**SUBSANACIÓN DE FICHA DE CATÁLOGO EN C/ VIDRIO 9 Y 11-13
Art 10.3.8 P.G.O.U**

PEP DEL SECTOR 5 "SAN BARTOLOME"

Expte.: 23/2015 PTO
MAP/DB

SECTOR: 5 MANZANA: 57247 PARCELA: 19 /1
 CALLE/PLAZA: VIDRIO Nº 09 NIVEL DE PROTECCIÓN: PARCIAL EN GRADO 1
 Nº DE PLANTAS: Baja+2 USOS: Terciario-Hospedaje ESTADO Bueno P.D.
 OTROS: .

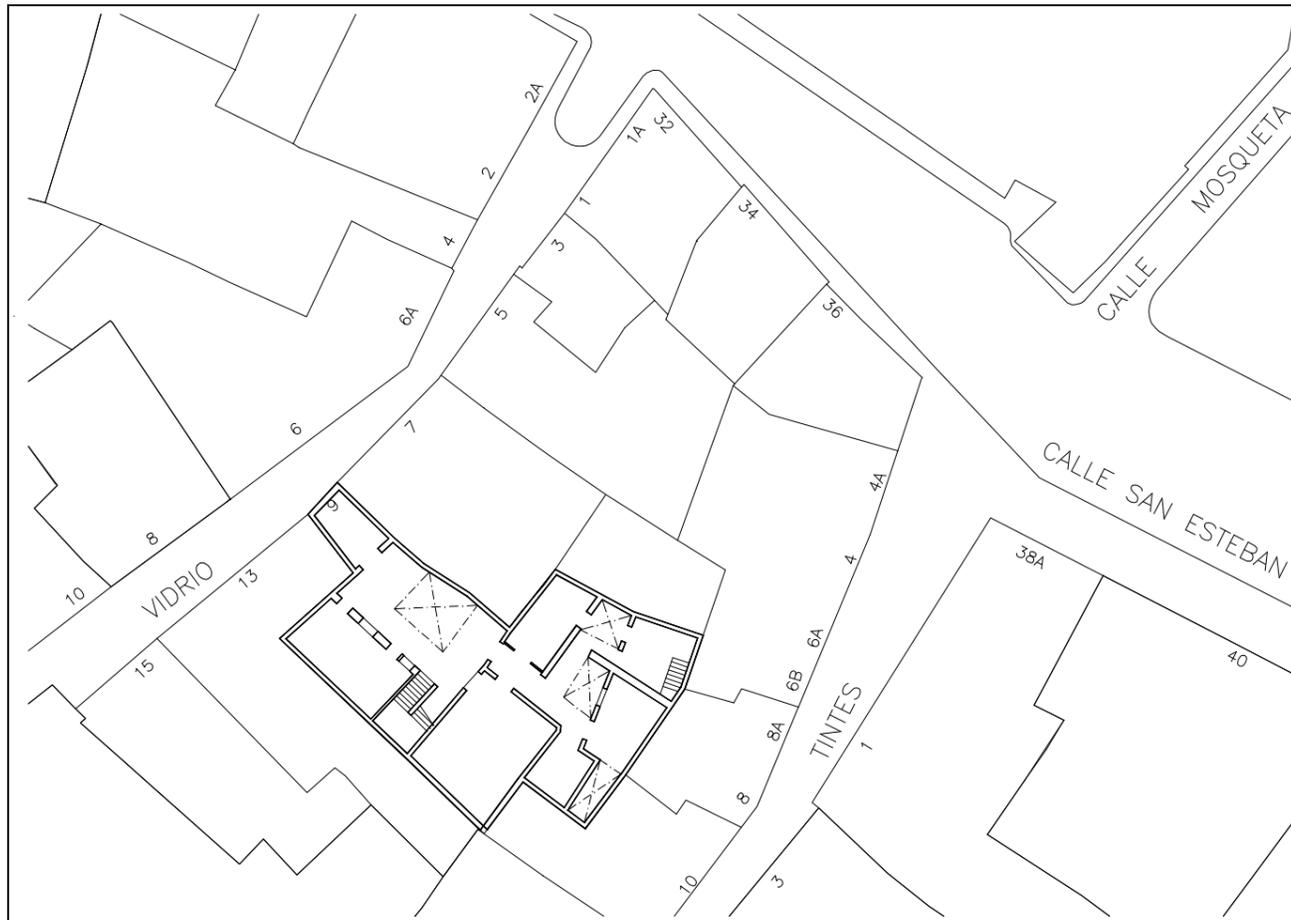
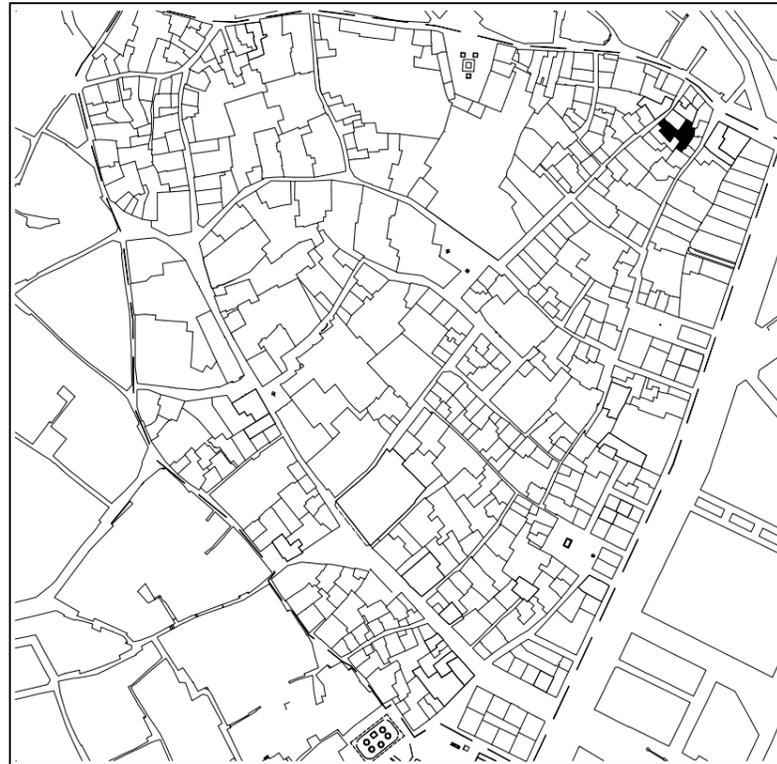
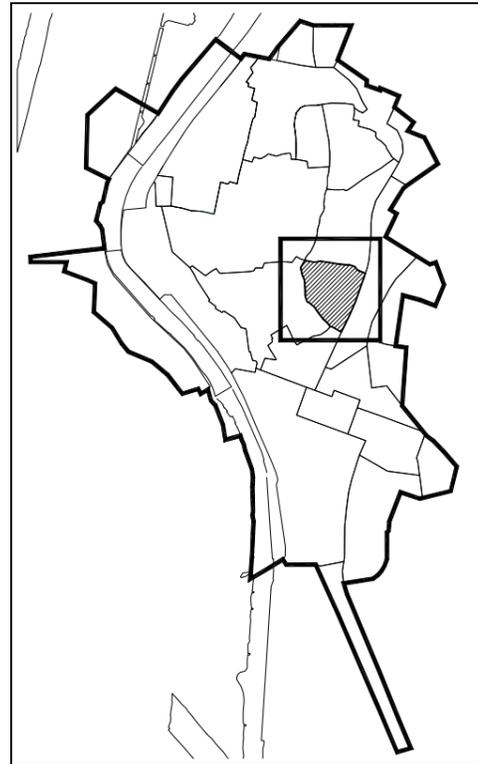
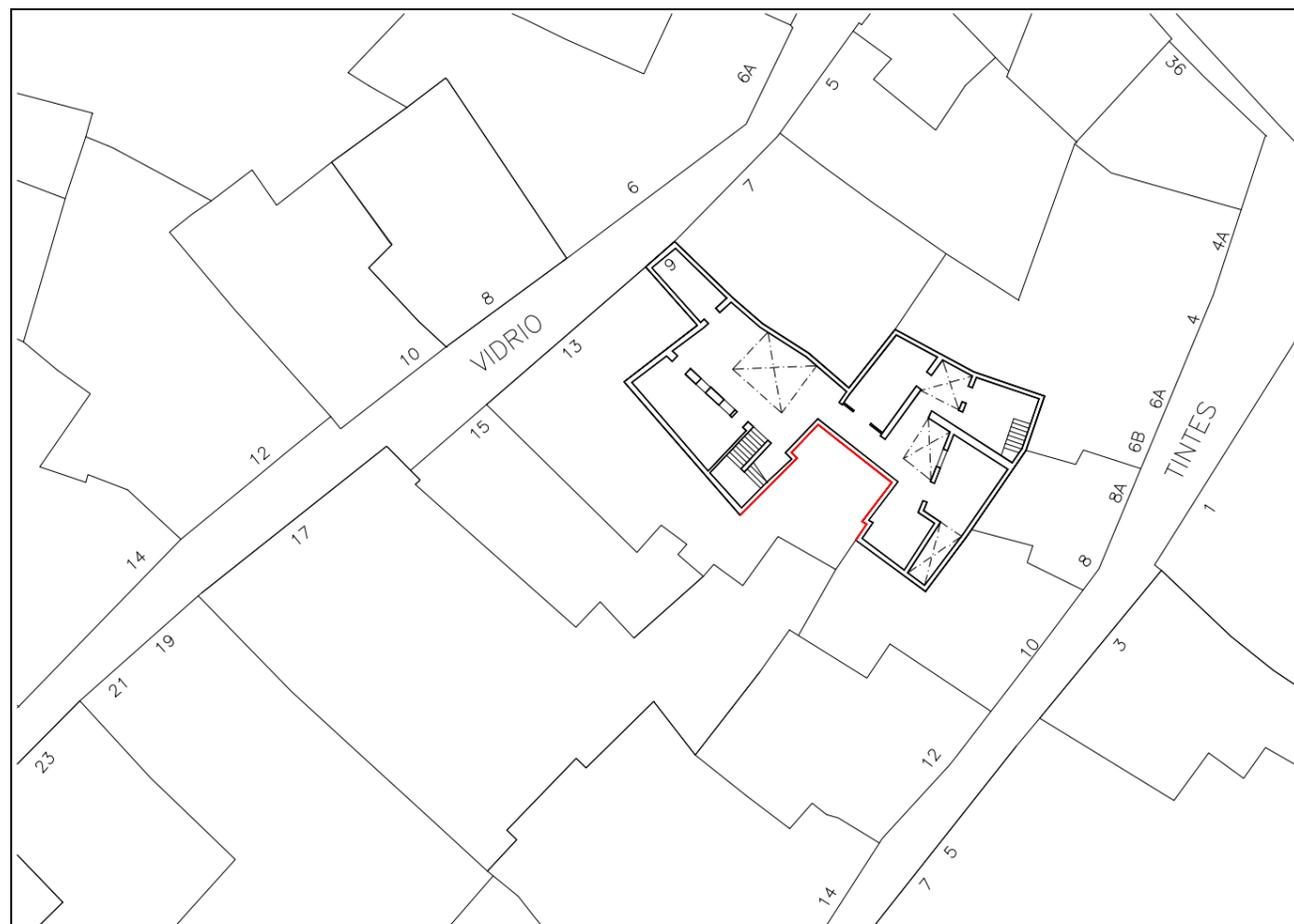
También se ha estudiado la concordancia con la actual parcela catastral, ya que difiere en algunos linderos, comprobándose que realmente la parcela es como se muestra en Catastro, por lo que se ha modificado la parcela de C/ Vidrio 9 para ajustar las dos a la realidad.

- Para el inmueble sito en calle Vidrio nº 9, con referencia catastral manzana 57247, parcela 19, sólo se modificaría la delimitación de la parcela en el plano de la ficha, ajustándose a la ficha catastral actual.

SECTOR: 5 MANZANA: 57247 PARCELA: 18

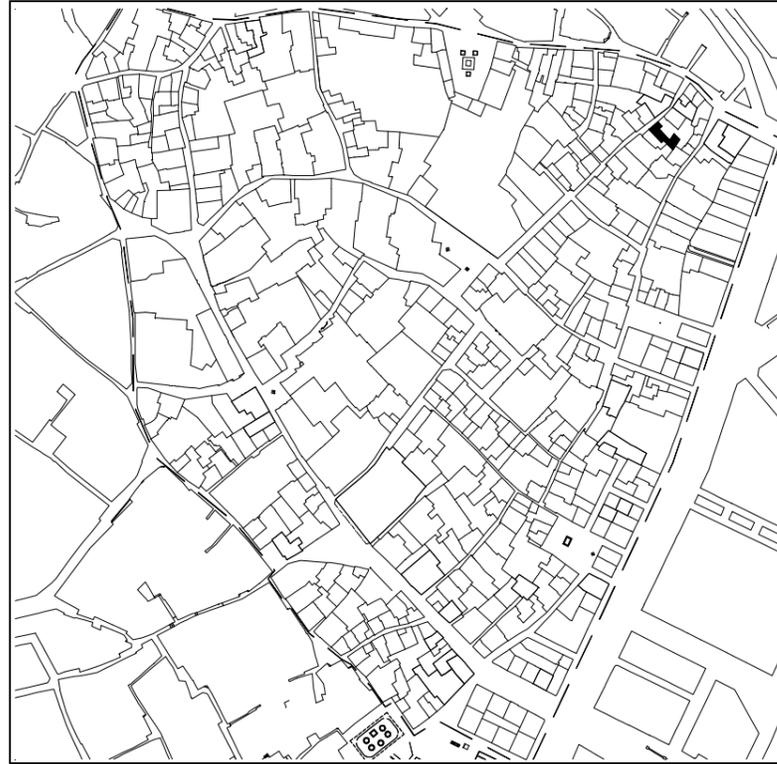
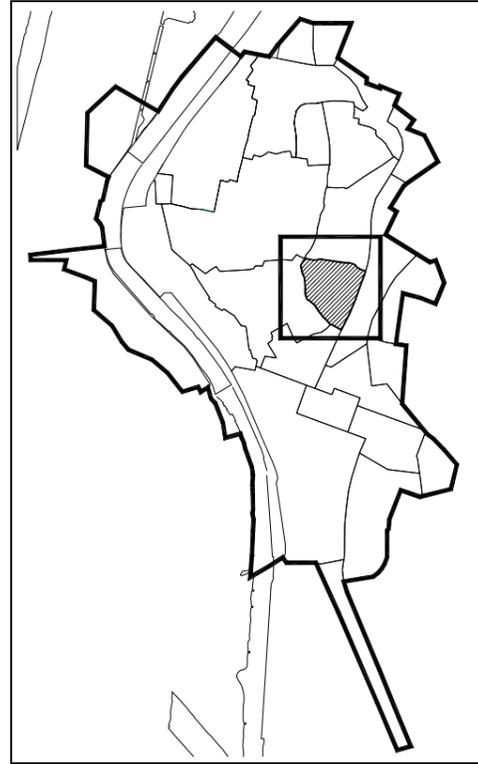
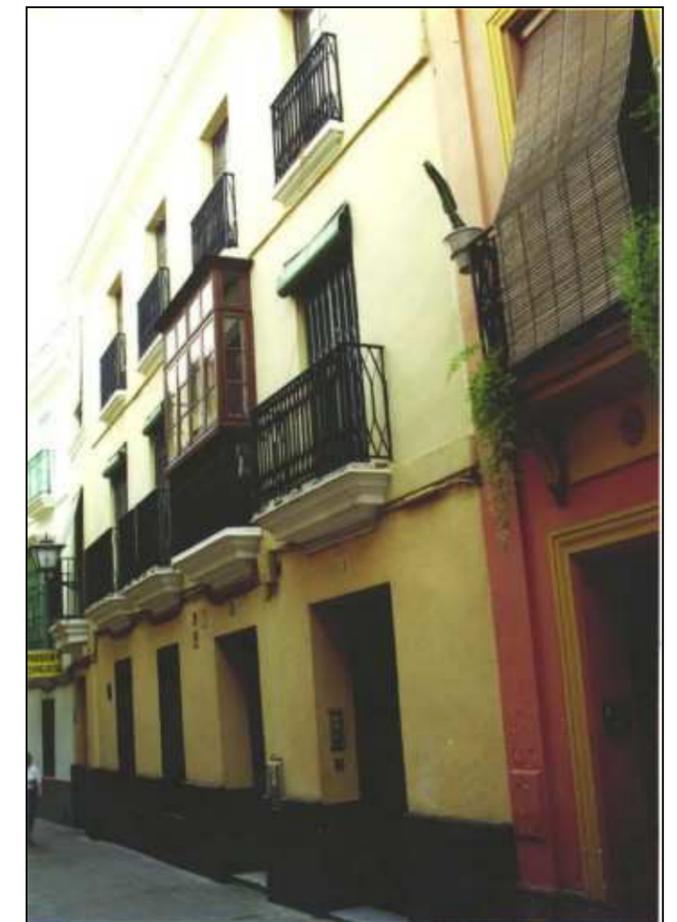
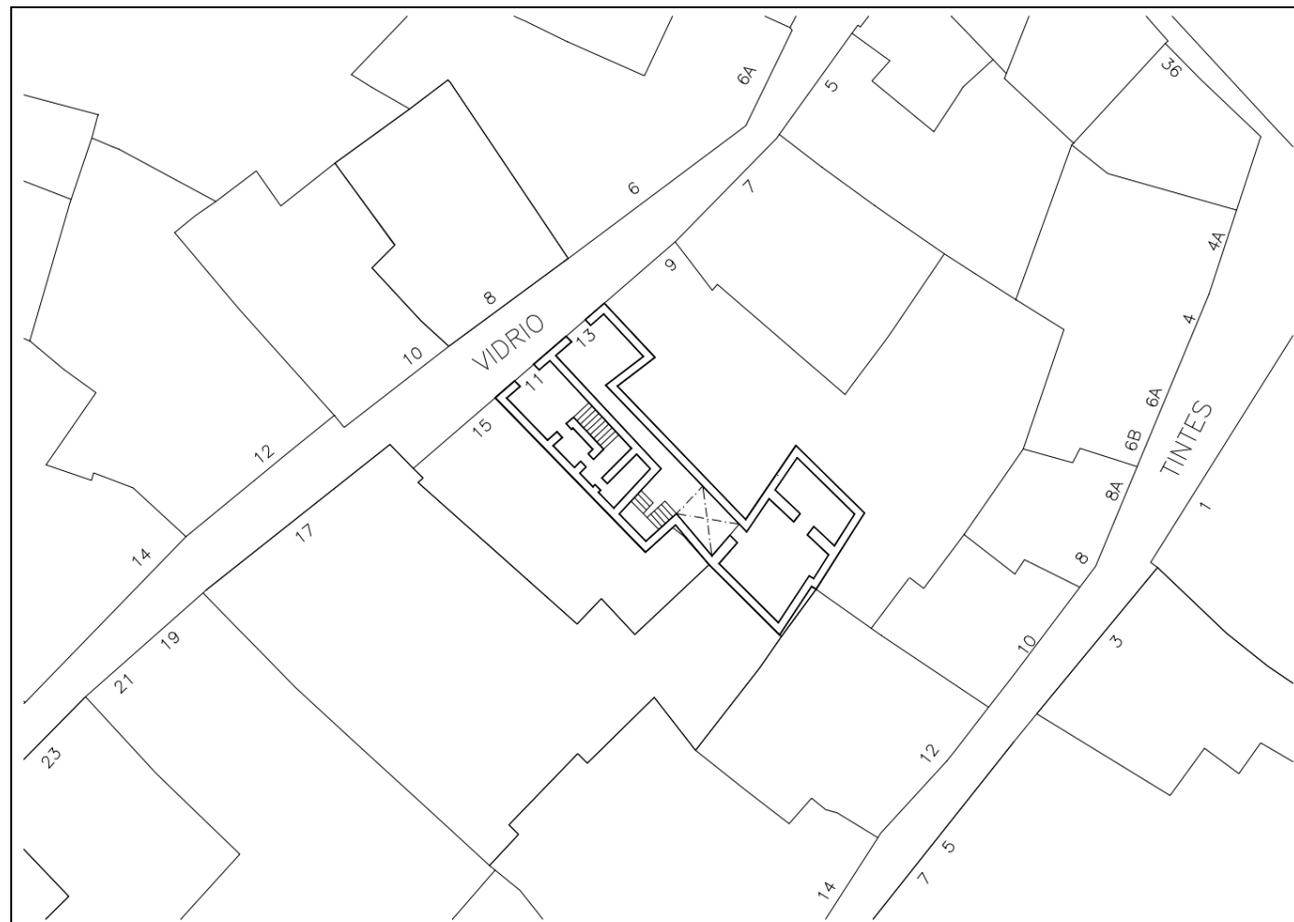
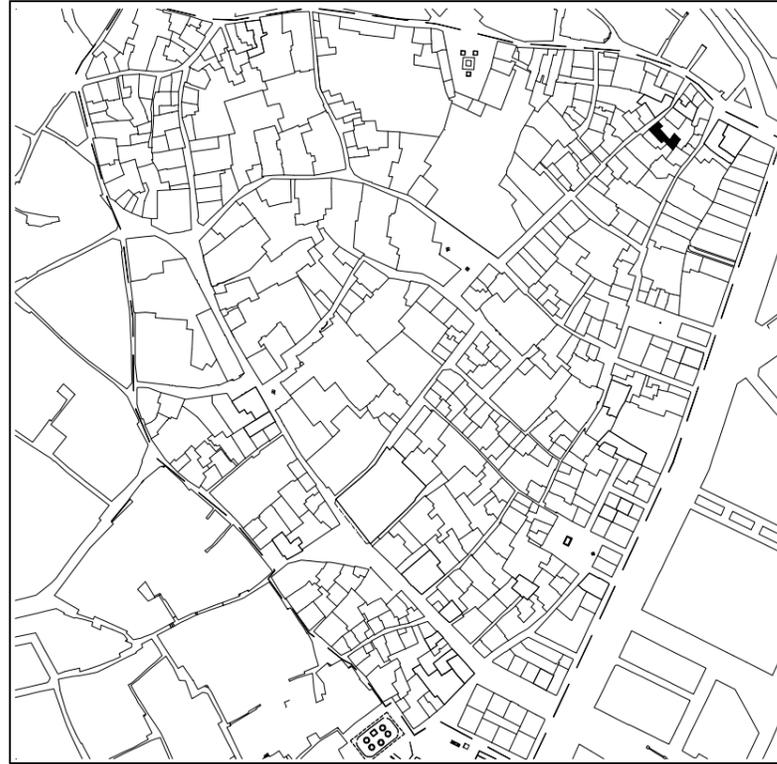
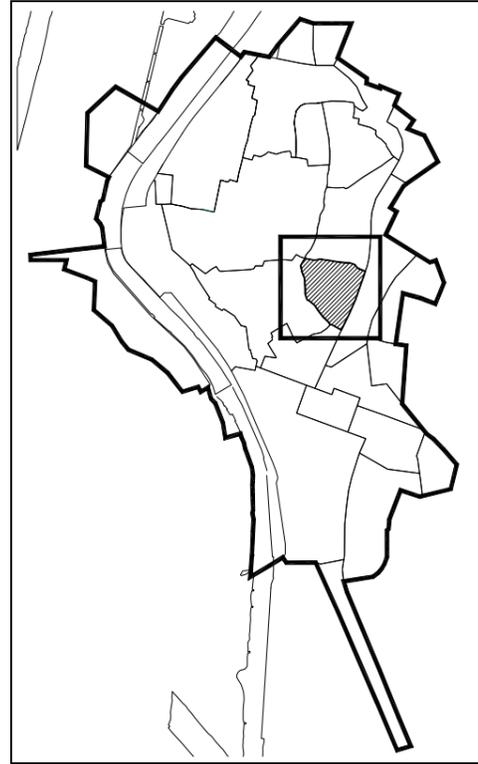
- Para el inmueble sito en calle Vidrio nº 11-13, con referencia catastral manzana 57247, parcela 18, las modificaciones afectarían a:

- Tipología edificatoria: Pasaría a ser Antigua Casa Patio, frente a la anterior de Vivienda Singular y Casa Patio.

- Elementos a proteger: Pasaría a ser la fachada, primera crujía completa, disposición de la escalera y del patio principal, anulándose la doble distinción.

- Observaciones: Se suprimiría la referencia a dos edificaciones distintas, para mencionar que "se reformó en 1963, donde se independizó la planta baja del resto de la vivienda, para ello se sustituyó la escalera y se cubrieron con pavés los patios traseros".

Por último, se modificaría el plano de la parcela que se ajustaría al actual del Catastro.

EPOCA O ESTILO ARQUITECTONICO: Siglo XVIII . Barroco
 TIPOLOGIA EDIFICATORIA: ANTIGUA CASA PATIO
 ELEMENTOS A PROTEGER: FACHADA, PRIMERA CRUJIA COMPLETA, DISPOSICIÓN DE LA ESCALERA Y DEL PATIO PRINCIPAL
 RELACIÓN CON B.I.C: _____
 AFECCIONES ARQUEOLOGICAS SOBRE EL INMUEBLE: _____
 OBSERVACIONES: Se reformo en 1963, donde se independizo la planta baja del resto de la vivienda, para ello se sustituyo la escalera y se cubrieron con paves los dos patios traseros
 FUENTES DOCUMENTALES: Exp. GMU 1018/1947 y 316/1998.
